操縦装置(クラッチペダル)に関するリコール情報

リコール届出一覧表

リコール開始日	平成24年4月3日
リコール届出番号	外-1 8 2 6
届出者の氏名又は名称	プジョー・シトロエン・ジャパン株式会社 代表取締役 上野 康久 (製作国：フランス共和国) (製作者名：オートモビル・シトロエン) (問い合わせ先：0120-55-4106 シトロエン)
不具合部位(部品名)	操縦装置(クラッチペダル)
基準不適合状態にあると認められる構造、装置又は性能の状況及びその原因	クラッチペダルとクラッチマスターシリンダープッシュロッドの接続部において、車両製造工程で確実に固定されていないものがあり、クラッチペダルを操作した際に接続が外れてしまい、変速が出来なくなるおそれがある。
改善措置の内容	全車両、当該接続部を確認し、接続状態が不確実な場合、接続を修正して確実に固定する。
不具合件数	0件
事故の有無	なし
発見の動機	本国メーカーからの情報による。
自動車を分解整備する者及び自動車を修理する者への周知させるための措置	使用者：ダイレクトメールにて通知する。 自動車分解整備事業者：対象台数が極めて少数であり、全ての使用者を把握しているため、機械整備への依頼は行わない。 対策実施済車両：対策済車両には、クラッチペダルの上部に黄色のマーキングを実施し、運転者席側ドア開口部のドアロックストライカー付近に外-1 8 2 6のステッカーを貼付する。

改善箇所説明図

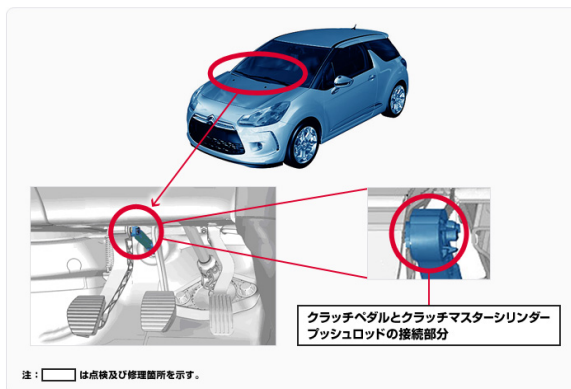
不具合の内容

クラッチペダルとクラッチマスターシリンダープッシュロッドの接続部において、車両製造工程で確実に固定されていないものがあり、クラッチペダルを操作した際に接続が外れてしまい、変速が出来なくなるおそれがある。

全車両、当該接続部を確認し、接続状態が不確実な場合、接続を修正して確実に固定する。

対策済車両には、クラッチペダルの上部に黄色のマーキングを塗布する。
